# PLAN LOCAL D'URBANISME METROPOLE ROUEN NORMANDIE

PROJET DE MODIFICATION N°2 - PPAC  
POLE DE PROXIMITE AUSTREBERTHE CAILLY  
> NOTICE DE PRESENTATION ET MOTIFS DES  
CHANGEMENTS APPORTES

*Compléments au Rapport de Présentation*

PLU approuvé : 13/02/2020

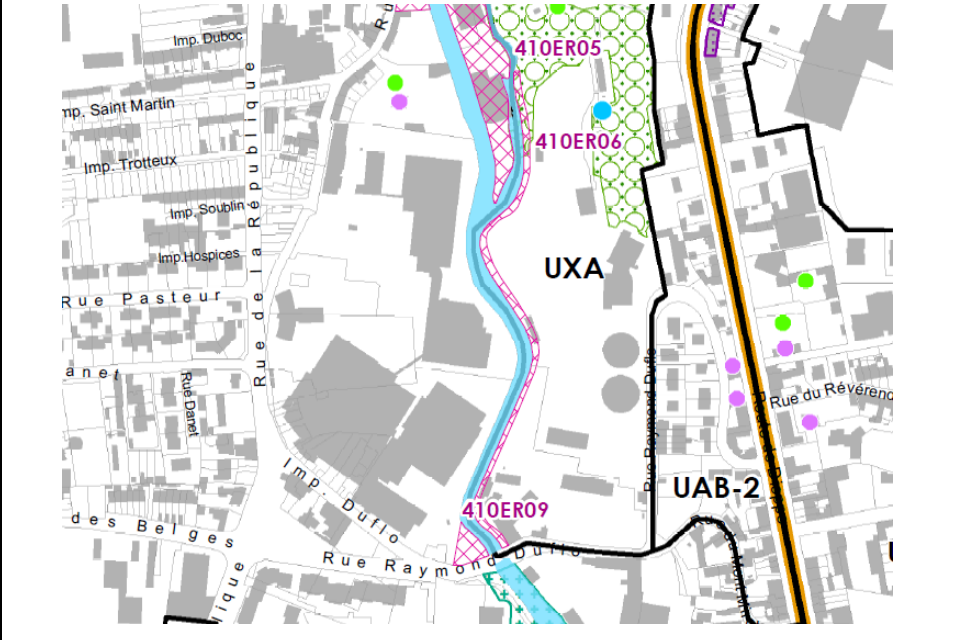
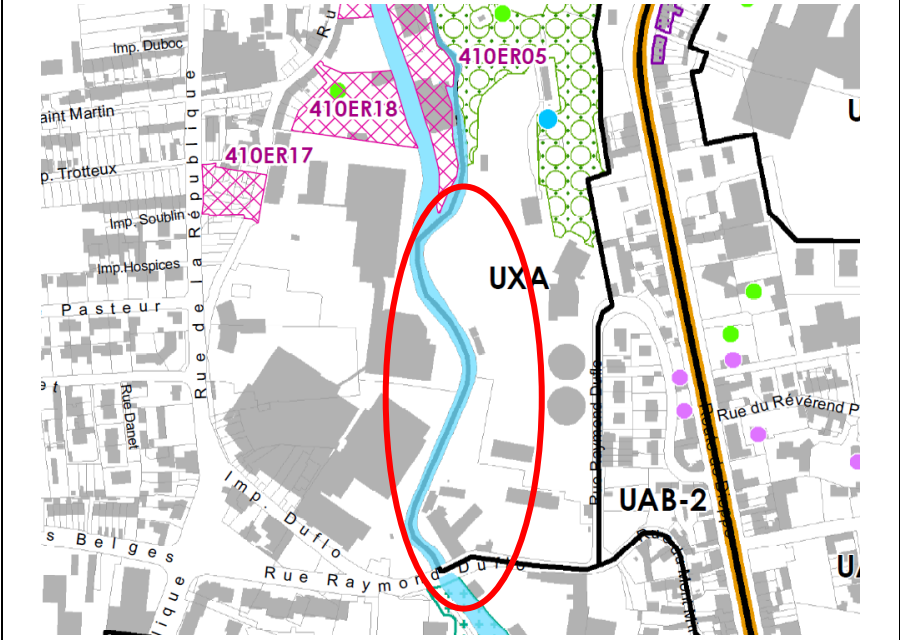
<i>Pièce(s) du PLU concernée(s)</i>	<i>Intitulé</i>	<i>Objet de la modification</i>
Règlement graphique 4.2.1 planche 1 plans 26 Annexe 4.2.4.1 liste des emplacements réservés	Création d'un emplacement réservé sur la parcelle AK 545	Création d'un emplacement réservé sur la parcelle AK 545 en vue de créer un maillage piétonnier urbain en bordure du Cailly et d'aménager un espace vert
<i>Zone(s) et/ou parcelle(s) concernée(s)</i>	<i>Justification de la modification</i>	
<b>UAB</b>	Il s'agit de mettre en place un emplacement réservé sur la parcelle AK 545 pour créer un maillage piétonnier urbain en bordure du Cailly et aménager un espace vert. Située en centre-ville, ces aménagements permettront de mettre en œuvre les orientations fixées au PADD du PLU, qui sont de répondre aux besoins des déplacements quotidiens et de respecter et conforter les grands milieux naturels » et « Faire de la nature en ville un gage de qualité du cadre de vie ». Le destinataire de cet emplacement est la Commune de Maromme., s'agissant d'un espace vert.

**a. Modification de l'Orientation d'Aménagement et de Programmation 474B – zone URP 8**

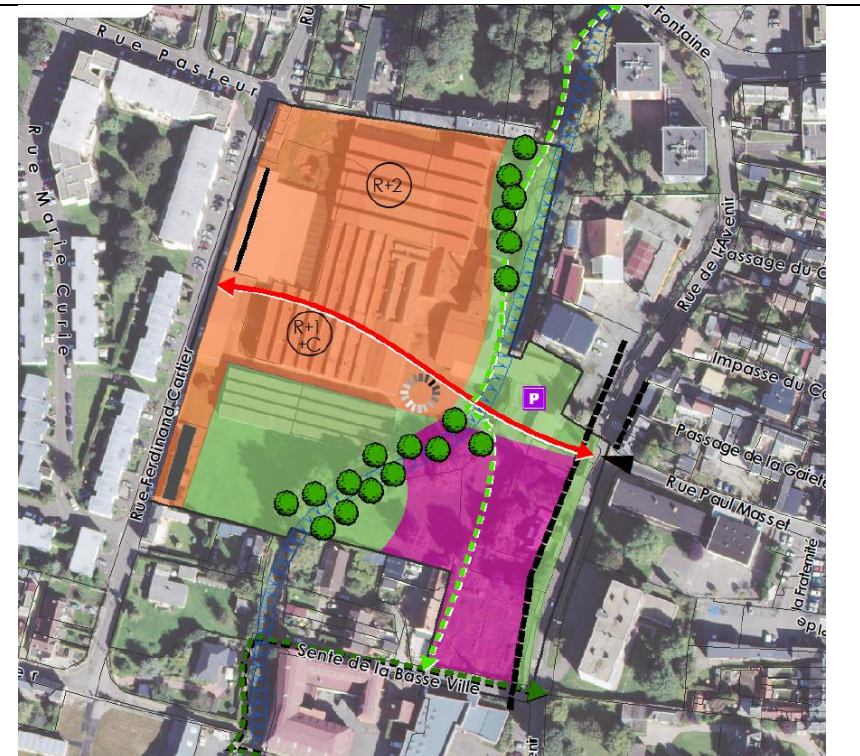
<i>Pièce(s) du PLU concernée(s)</i>	<i>Intitulé</i>	<i>Objet de la modification</i>
OAP 474B – URP 8 Volet écrit et graphique	Modification de l'OAP 474B	Modification de la répartition des espaces à l'intérieur de l'OAP en vue de répondre aux contraintes du Plan de Prévention du Risque Inondation et modification du tracé de la balade du Cailly
<i>Zone(s) et/ou parcelle(s) concernée(s)</i>	<i>Justification de la modification</i>	
<b>OAP 474B – URP 8</b>	<p>Au regard de l'élaboration du Plan de Prévention des Risques Inondation (PPRI) du Cailly, le schéma de l'OAP est modifié afin de prendre en compte les différents aléas.</p> <p>Les zones du schéma de l'OAP impactées par le risque inondation, au sein duquel la construction de bâtiments est interdite, sont matérialisées par un espace à vocation végétale à créer, inconstructible. Un extrait du règlement du PPRI approuvé est ajouté dans le chapitre "principes particuliers" du volet écrit de l'OAP. En parallèle, le tracé de la balade du Cailly (projet de territoire métropolitain) a été travaillé. Le parcours a été modifié à l'intérieur de la zone de renouvellement urbain. Il convient donc d'intégrer ces modifications de tracé sur la traduction graphique de l'OAP. Le trait fléché vert, figuré de cheminements doux, est donc déplacé.</p>

**a. Ajout d'une protection du patrimoine bâti – parcelle D 295**

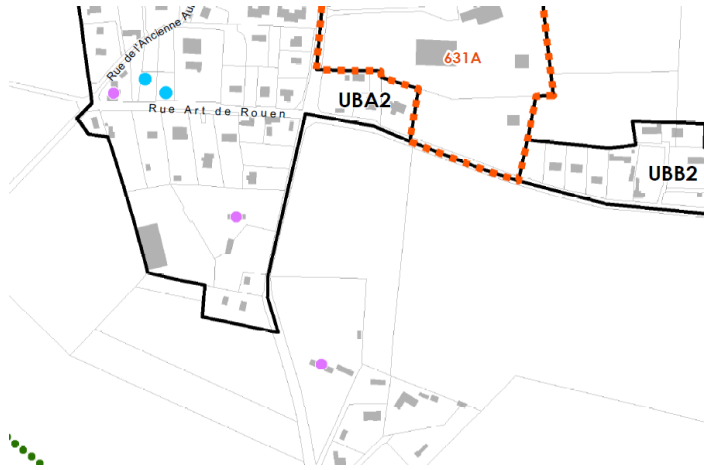
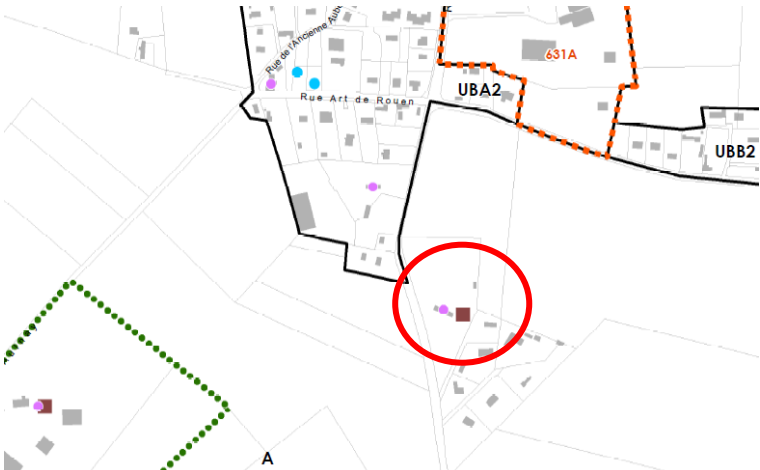
<i>Pièce(s) du PLU concernée(s)</i>	<i>Intitulé</i>	<i>Objet de la modification</i>
Règlement graphique : planche 1 – plan 14 Annexe au règlement écrit 4.1.2.1 – Fiches patrimoine bâti	Ajout d'une protection du patrimoine bâti	Ajout d'une protection moyenne sur le bâtiment principal de la parcelle D 295 – Le Moulin du Bas Aulnay

Annexe au règlement graphique : 4.2.4.3 – Patrimoine bâti – plan 14		
<b>Zone(s) et/ou parcelle(s) concernée(s)</b>	<b>Justification de la modification</b>	
<b>A</b>	Il s'agit de protéger le Moulin du Bas Aulnay, situé sur la parcelle D 295, pour ses qualités patrimoniales, en y ajoutant une protection moyenne, sachant que le bâtiment annexe de la propriété sur cette parcelle bénéficie déjà d'une protection moyenne (fiche patrimoine n°75). Une fiche patrimoine est donc créée pour protéger le bâtiment principal.	
<b>AVANT MODIFICATION</b>		<b>APRES MODIFICATION</b>
<p>Extrait de la planche 1 plans 14 :</p>  <p>Extrait du plan annexe au règlement graphique – Patrimoine bâti (plan 14) :</p>	<p>Extrait de la planche 1 plans 14 :</p>  <p>Extrait du plan annexe au règlement graphique – Patrimoine bâti (plan 14) :</p>

#### a. Modification de l'Orientation d'Aménagement et de Programmation OAP 634A – zone URP 15

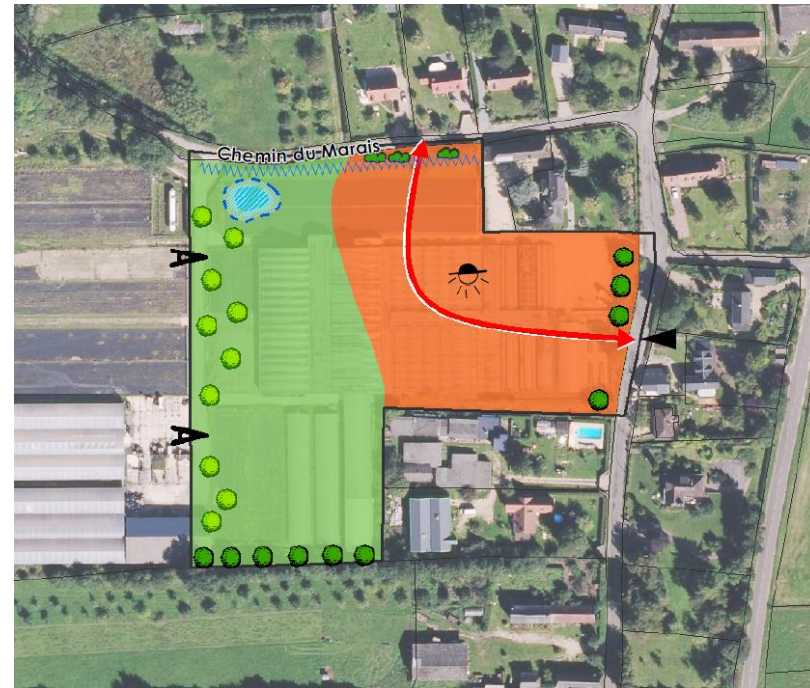
<i>Pièce(s) du PLU concernée(s)</i>	<i>Intitulé</i>	<i>Objet de la modification</i>
OAP 634A (p.31 à 34)	Modification de l'OAP 634A – zone URP 15	Modification des objectifs et de la vocation d'aménagement de l'OAP 634A qui couvre la zone URP15
<i>Zone(s) et/ou parcelle(s) concernée(s)</i>		<i>Justification de la modification</i>
<b>OAP 634A - URP 15</b>		<p>Les principes d'aménagement développés dans l'OAP figurant dans le PLU approuvé s'appuyait sur le maintien de l'activité des serres sur la parcelle voisine. La zone à dominante végétale dessinée sur le schéma graphique dessinait ainsi un recul d'inconstructibilité par rapport à l'activité voisine. Aujourd'hui, l'activité des serres a complètement cessée et le terrain est à l'état de friche. La réflexion sur l'urbanisation de ce site doit être reconsidérée :</p> <ul style="list-style-type: none"> <li>- Le site est localisé dans un hameau (zoné UBH-1). L'objectif du PADD est de préserver ces espaces ruraux dans leurs contours actuels, où seules les constructions à l'intérieur des enveloppes urbaines existantes sont envisageables. En prolongement de cette orientation, le règlement du PLU limite fortement le développement urbain dans ces ensembles urbains. En conséquence, la zone constructible de l'OAP est redessinée plus finement et se base sur la limite d'urbanisation existant aux abords du site, et constituant le hameau.</li> <li>- Le risque d'inondabilité est identifié aujourd'hui par le TRI Rouen-Louviers-Austreberthe. Des études en cours pointent les incidences majeures du changement climatique sur les remontées de Seine notamment. (<a href="http://www.normandie.developpement-durable.gouv.fr/IMG/pdf/TRI_Rouen-Louviers-Austreberthe_cartes_Seine_CE_moyenneavecCC_cle69e919.pdf">http://www.normandie.developpement-durable.gouv.fr/IMG/pdf/TRI_Rouen-Louviers-Austreberthe_cartes_Seine_CE_moyenneavecCC_cle69e919.pdf</a>)</li> <li>- La zone à dominante végétale dessinée dans l'OAP du PLU approuvé a été établie selon le périmètre de l'aléa fort du TRI, sur la base des données disponibles en 2016. Au regard de l'aggravation du risque lié au changement climatique, la zone à dominante végétale est donc étendue dans le schéma graphique de l'OAP modifiée.</li> </ul> <p>Le tracé de la voirie, la position des points de vue et le renforcement de l'armature paysagère sont revues en conséquence sur le schéma.</p>

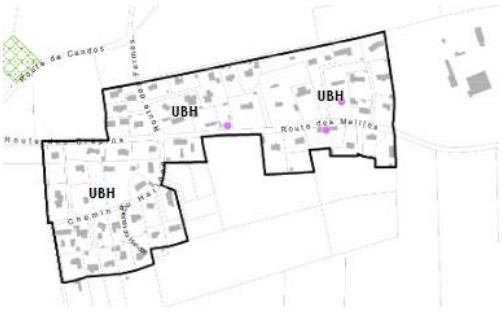
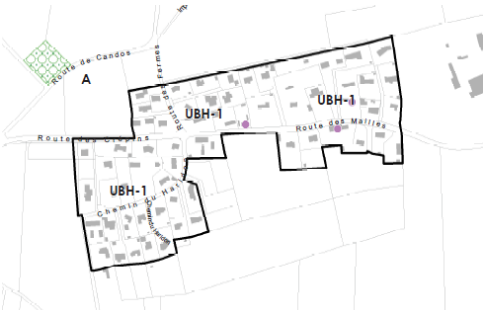
<i>Pièce(s) du PLU concernée(s)</i>	<i>Intitulé</i>	<i>Objet de la modification</i>
Règlement graphique planche 1 plan 21	Ajout d'une protection du patrimoine naturel	Ajout d'une protection d'arbres remarquables sur les 4 arbres situés à l'ouest de la parcelle AH 277 (côté Résidence Le Clos Jean)
<i>Zone(s) et/ou parcelle(s) concernée(s)</i>	<i>Justification de la modification</i>	
<b>UBA 2</b>	Ajout d'une protection d'arbres remarquables sur les 4 arbres le long de la parcelle AH 277 (côté Résidence Le Clos Jean, à l'Ouest de la parcelle).
